Plan directeur de mise en valeur du secteur Bridge-Bonaventure

Annexes sous forme de diaporama accompagnant le mémoire de l'association Ski de fond Montréal

Présentation de Ski de fond Montréal

Bassin Peel - Commentaires sur la plan directeur

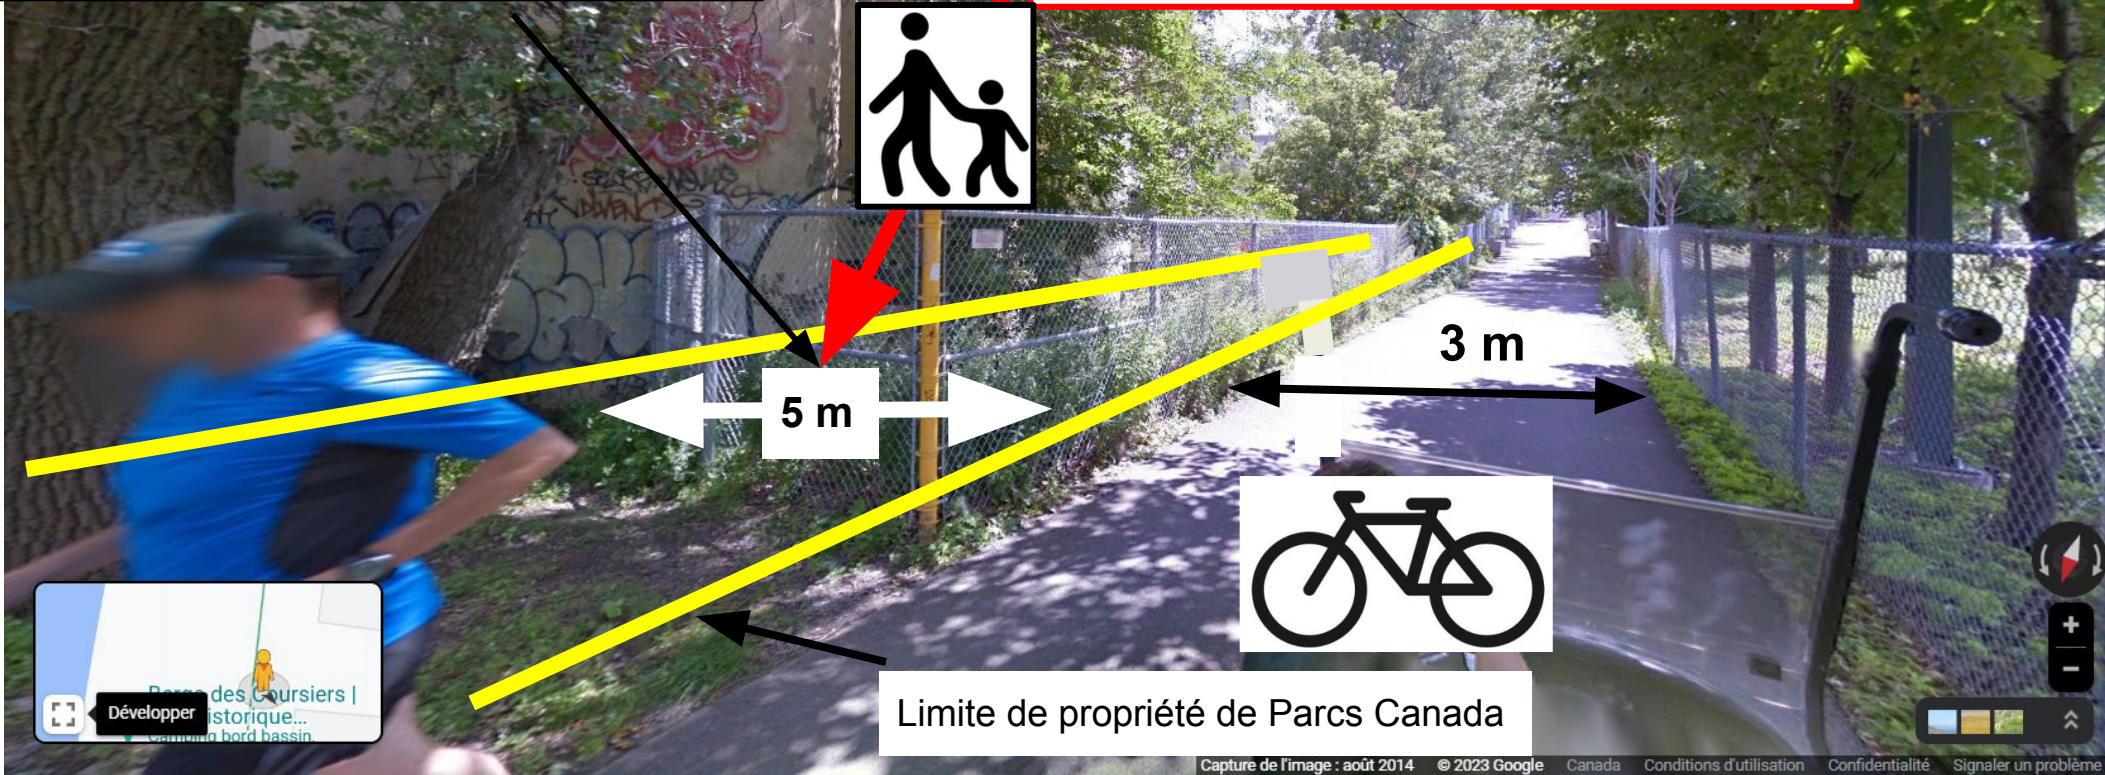
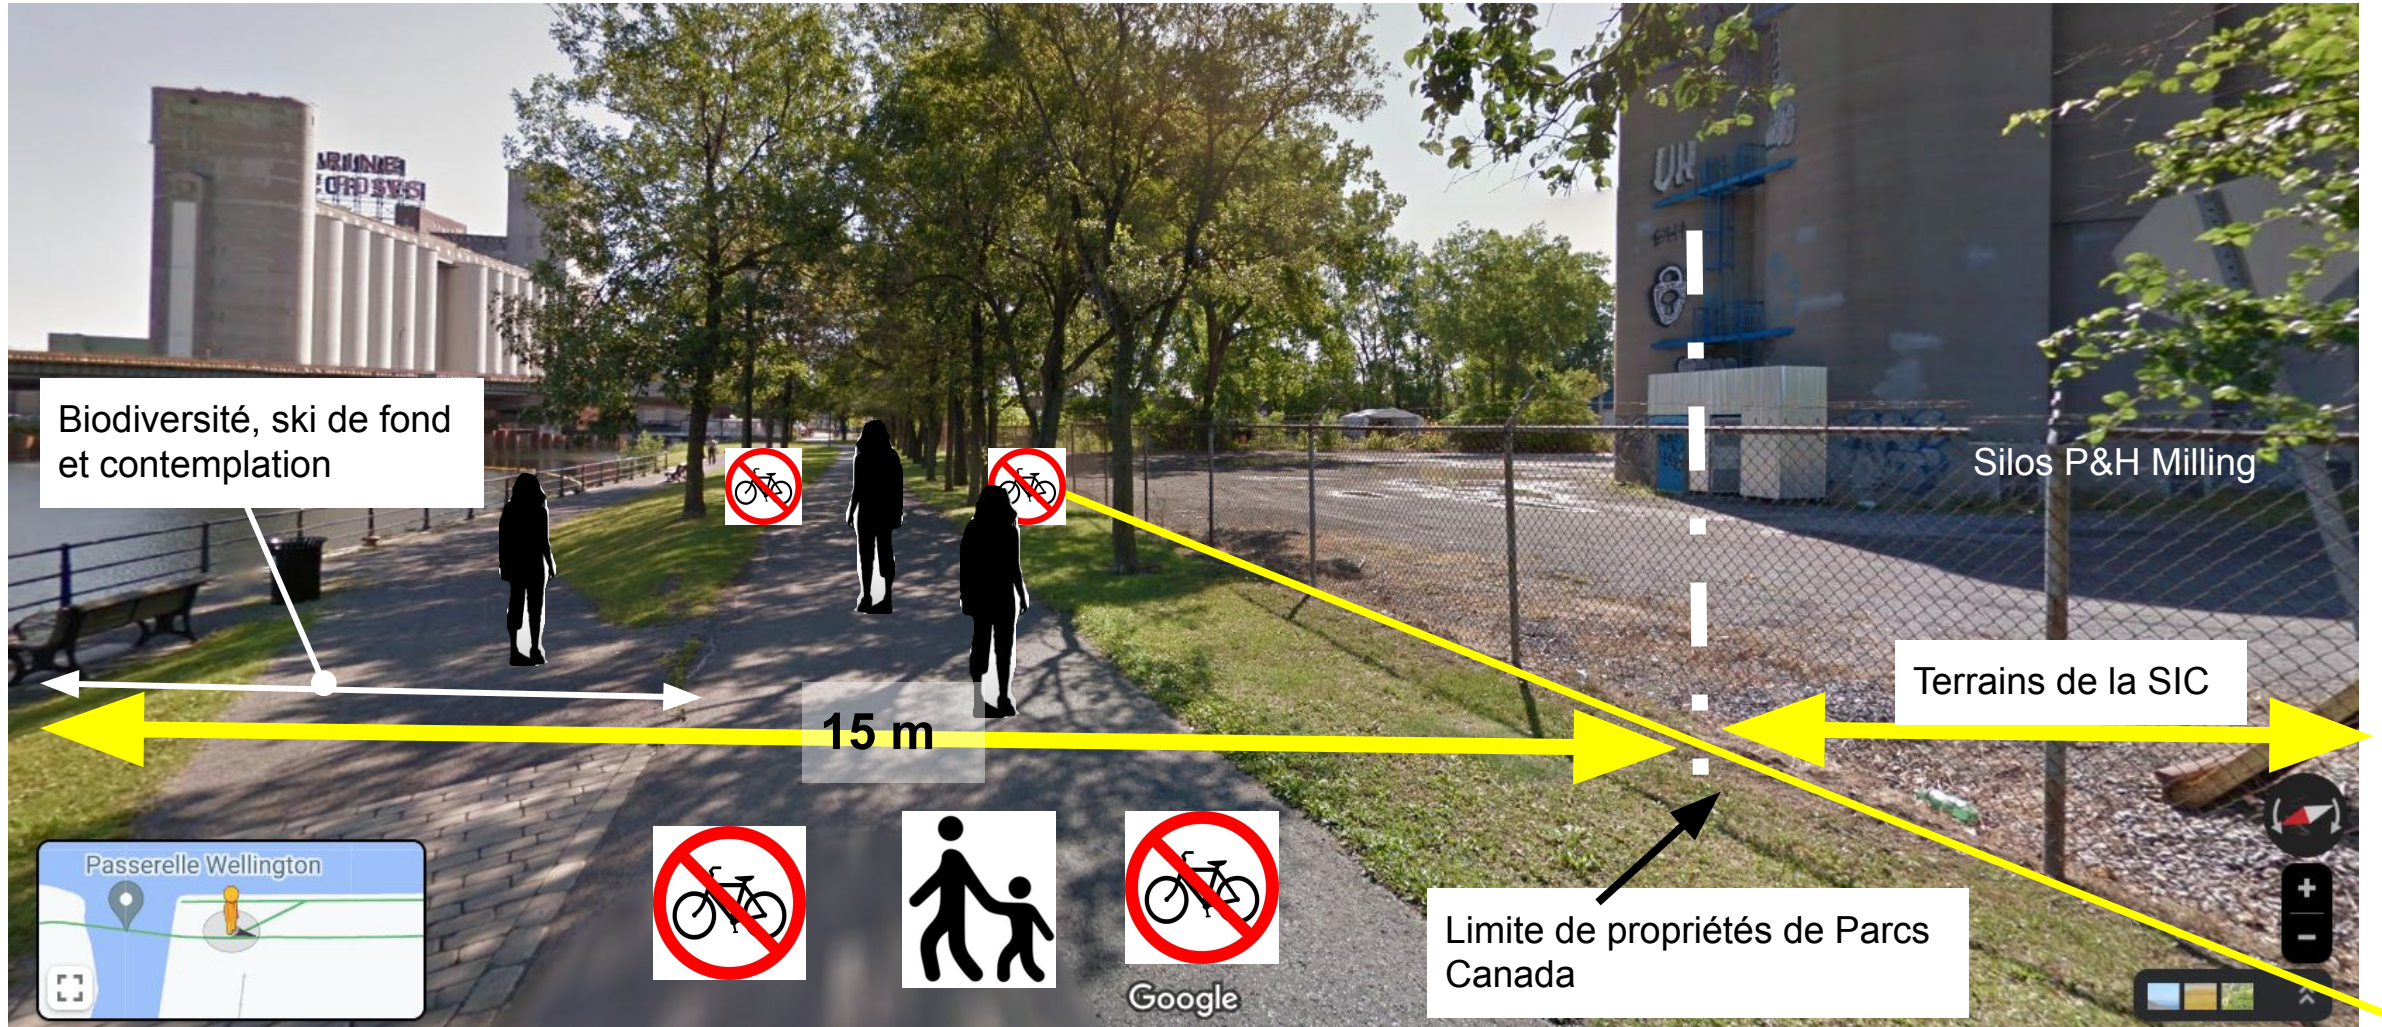
Bande de terrains où il y a des vestiges des prises d'eau des conduites hydrauliques des moulins à eau (voir photo sur la prochaine page)

Transfert de propriétés à Parcs Canada en **prévision d'un trottoir**

- Transfert de propriétés de la SIC à Parcs Canada de requis pour assurer la cohabitation piétons/cyclistes

Vue en plan du bassin Peel

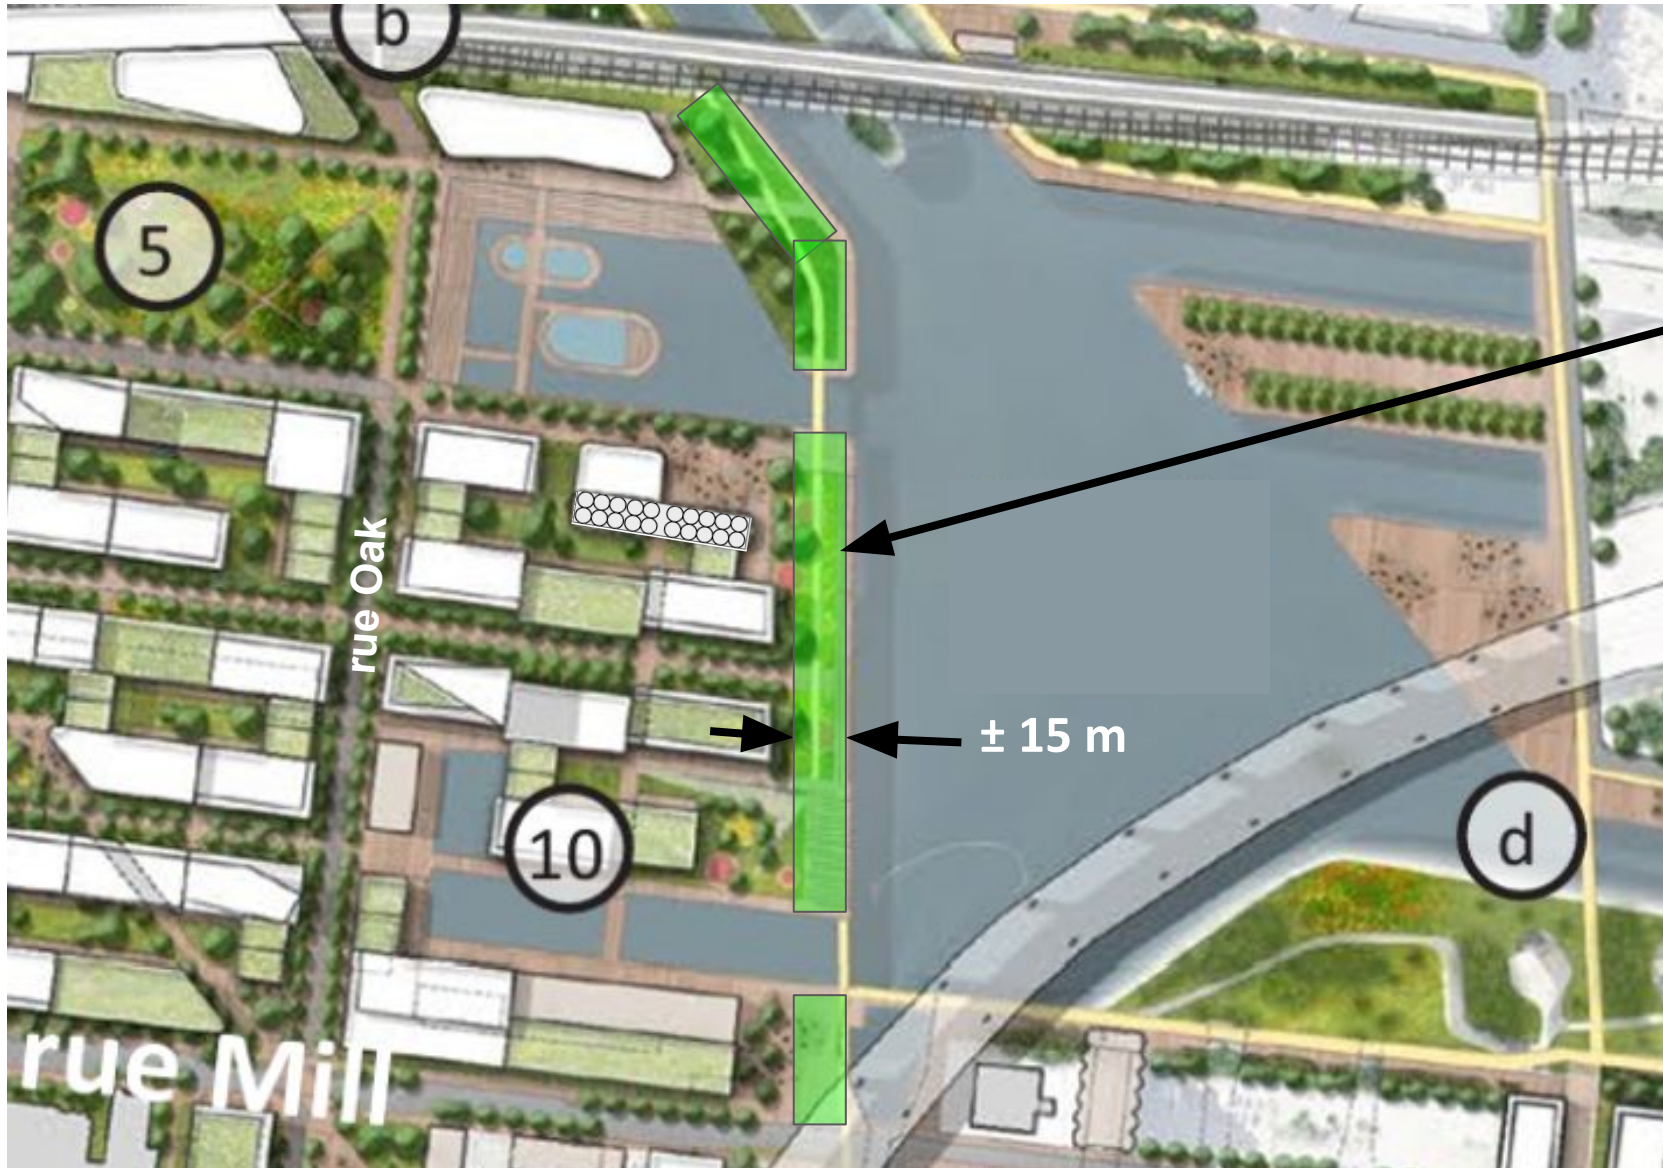
Largueur de l'espace vert de
± 15 m

L'aménagement proposé dans le plan directeur du secteur Bridge-Bonaventure. prévoit un parc linéaire de 15 m de largeur pour Parcs Canada.

Vue en plan du bassin Peel

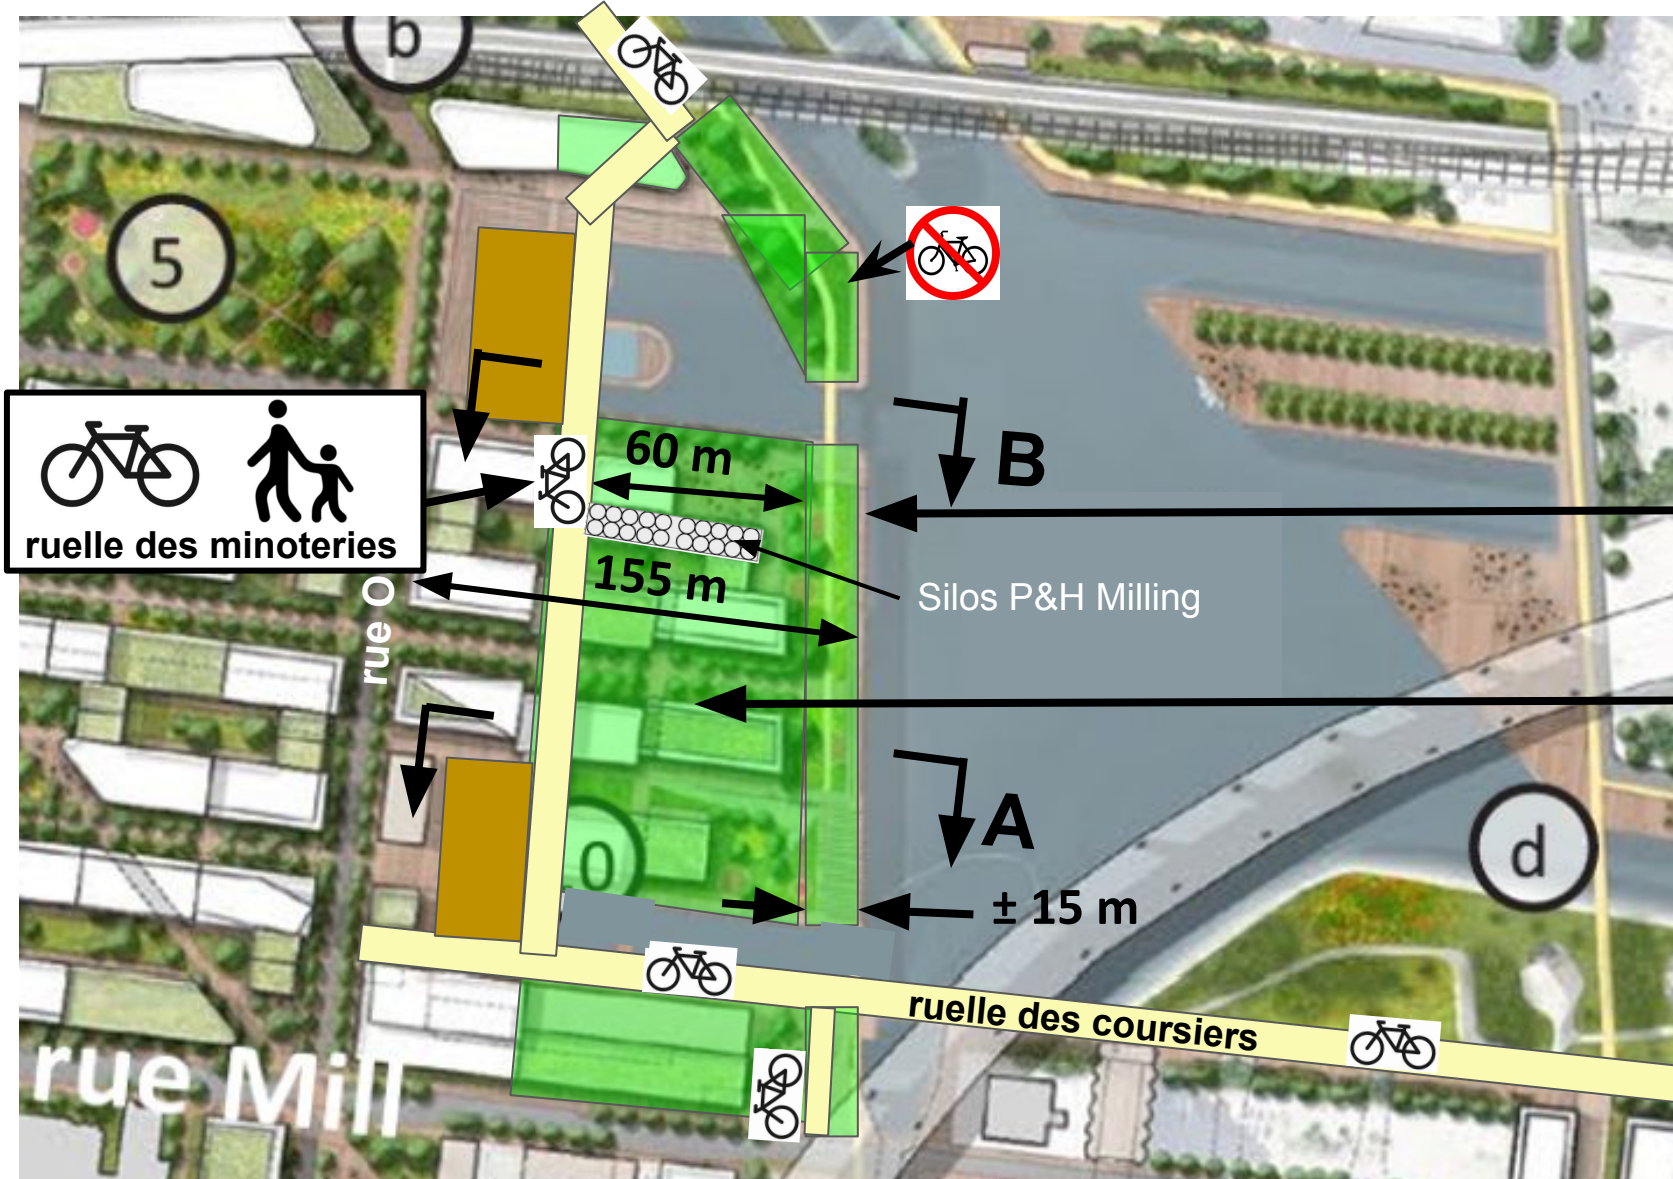
Largeur de l'espace vert de
75 m

Proposition
d'agrandissement des
terrains de Parcs Canada

- Transfert de propriétés de la SIC à Parcs Canada de requis pour assurer la cohabitation piétons/cyclistes/skieurs

Vue en plan du bassin Peel

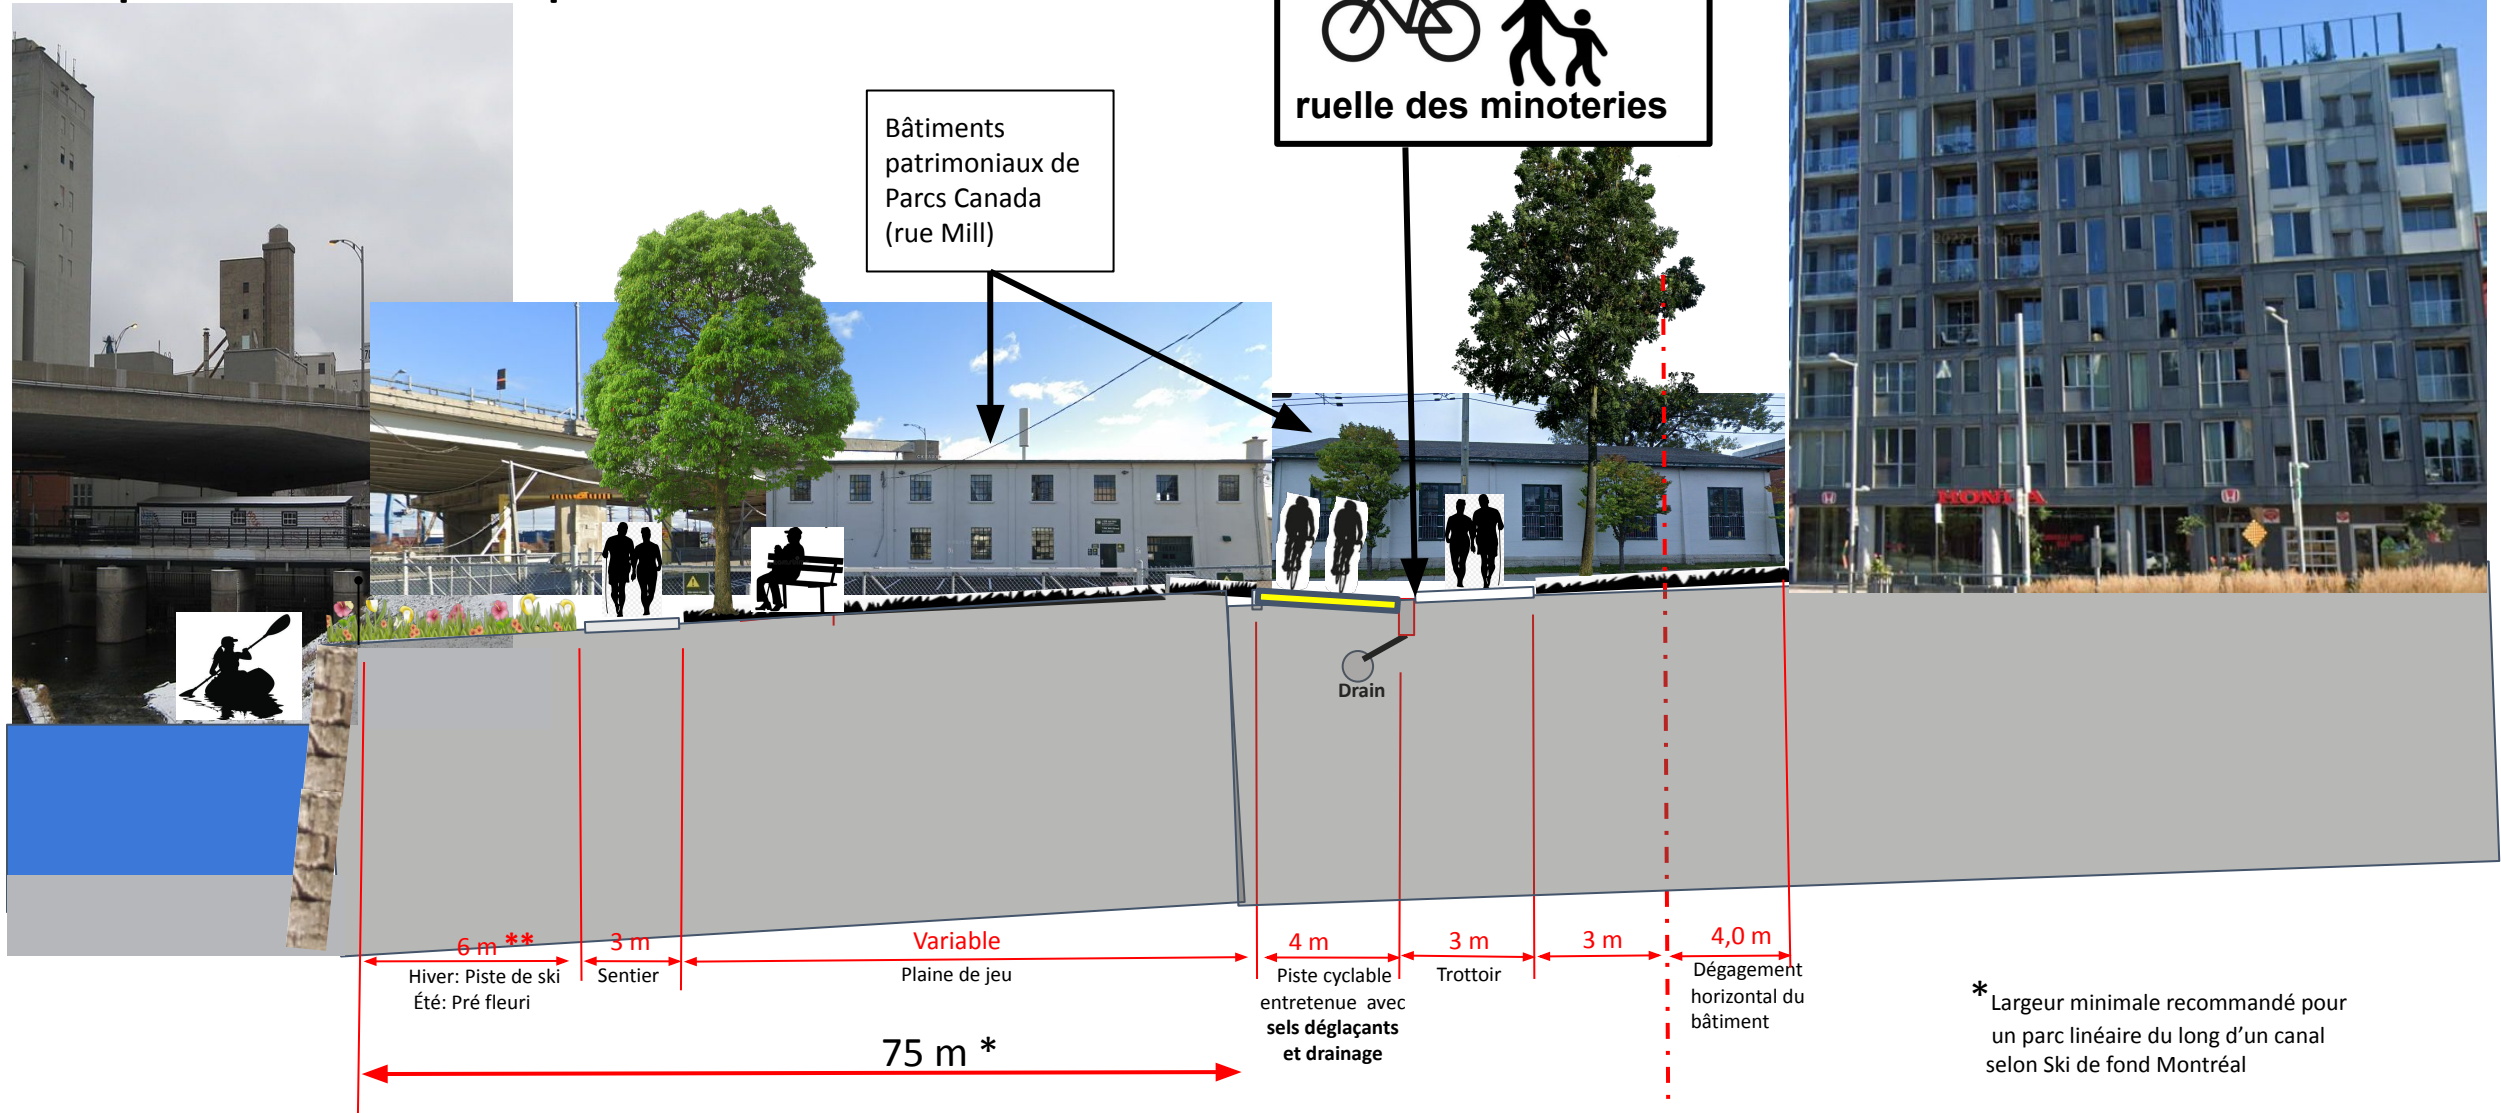
Largeur de l'espace vert de
75 m

Proposition d'agrandissement des terrains de Parcs Canada

- Transfert de propriétés de la SIC à Parcs Canada de requis pour assurer la cohabitation piétons/cyclistes/skieurs
